60169-10

AMENDEMENT 1
AMENDMENT 1

Radio-frequency connectors

R.F. coaxial connectors with inner diameter of outer
conductor 3 mm (0.12 in) with snap-on coupling –
Characteristics impedance 50 ohms (Type SMB)

FIG. 4. — Calibres pour le contact extérieur de la fiche.
Gauges for outer contact of plug.

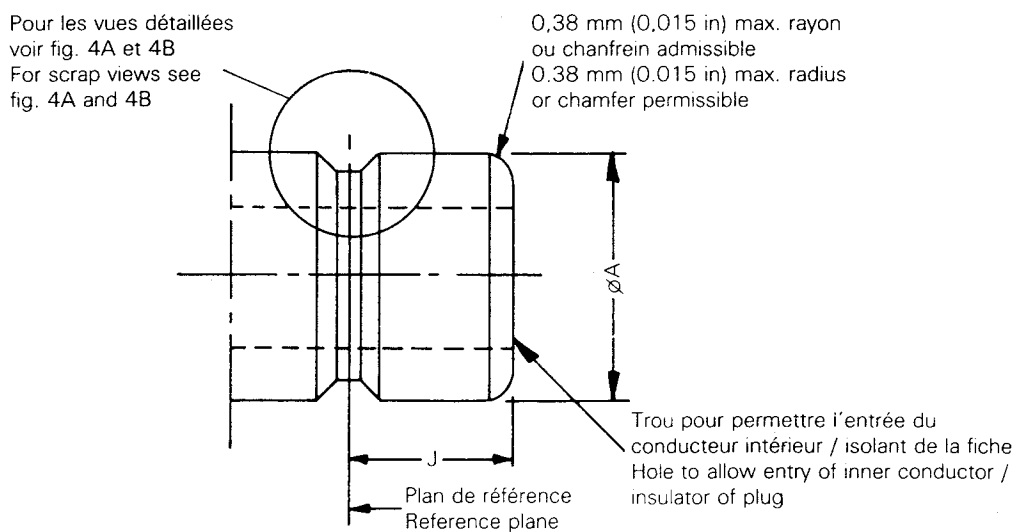
6.1.2 Gauges for outer contact of socket connector

Replace the heading and text of this sub-clause as follows:

6.1.2 Gauges for outer contact of plug
